广西平乐县二塘矿区张家矿段锰矿 矿山地质环境保护与土地复垦方案

矿山地质环境保护与土地复垦方案审查意见

关于《广西平乐县二塘矿区张家矿段锰矿矿山地质环境保护与土地复垦方案》评审意见的修改说明

技术文件审定稿审核、修改、复核表

图 1-1 工作程序框图

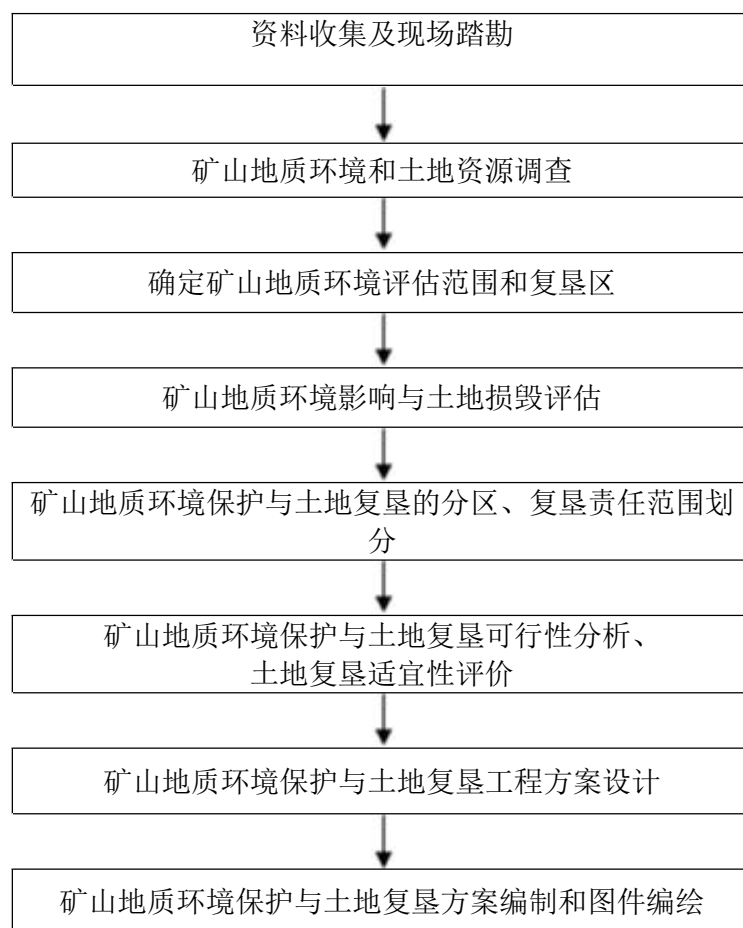
序号	审定意见	修改说明	复核意见
1	表 1-1 完成工作量统计，要补充土壤调查点、地类调查点、土地损毁调查点等，这部分是复垦工作的第一手资料	已根据内审意见补充，详见 P3	同意修改意见。
2	补充剥土排放是集中排放还是内排？内排法，那么应做个土方平衡图。包括土方走向、时序、量等	已根据意见补充土方平衡，详见 P20	同意修改意见。
3	预测分析图：1、设计的平台标高太小或未标，看不见，要放大。2、8 号采区为禁采区，为什么还有开采终了境界？	已根据意见修改，8 号禁采区删除	同意修改意见。
4	土地利用现状，统计矿区范围内土地类型及面积	已根据意见修改，为平乐县自然资源局统计数据	同意修改意见。
5	根据调整的工程量相应调整预算	已重新编制预算	同意修改意见。
6	其余问题，详见文本批注	已根据内审意见酌情修改，并重新编制预算	同意修改意见。
	审定人： 年 月 日	编写人： 年 月 日	复核人： 年 月 日
